E-sirkulære 2013-02

Varsel om endring i kontaktledningsanlegget!

Doculivenummer: 201101220

Vedlagt ligger koblingsskjema som viser en endring i kontaktledningsanlegget på Sundhaugen.

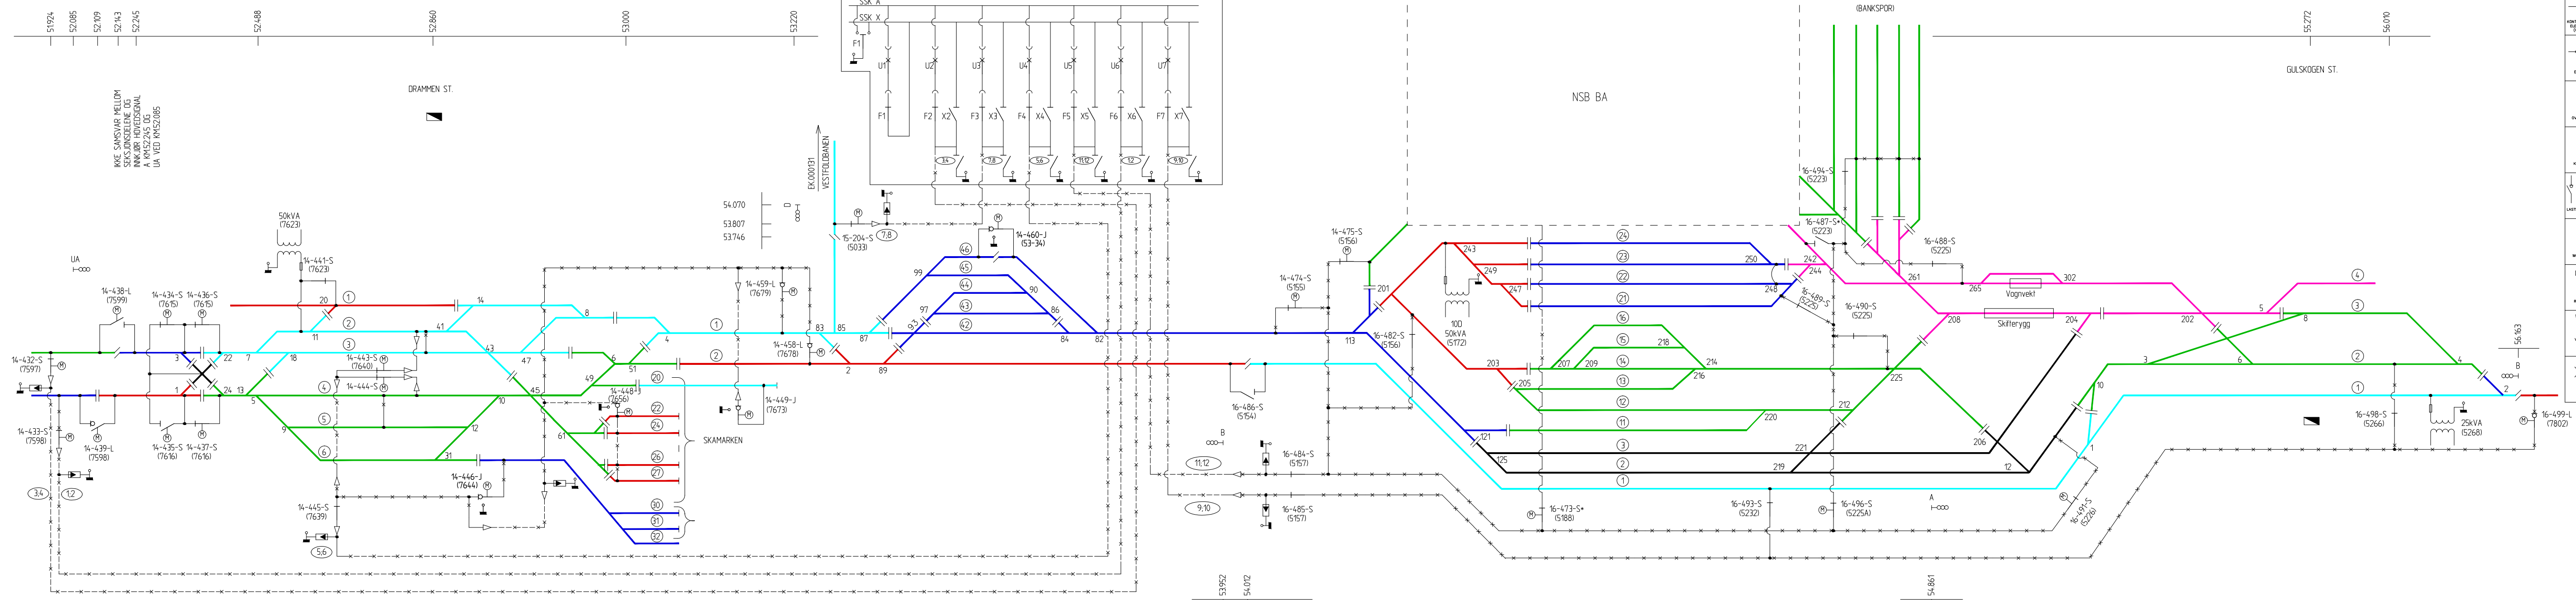
Dagens bryter 14-460 blir fjernet, og ny lastskillebryter med jordslutter blir montert i ny mast på motsatt side av spor.

Ny bryter heter 14-460-J.

Endringen er planlagt ferdigstilt (Klart til bruk) **01.03.2013**
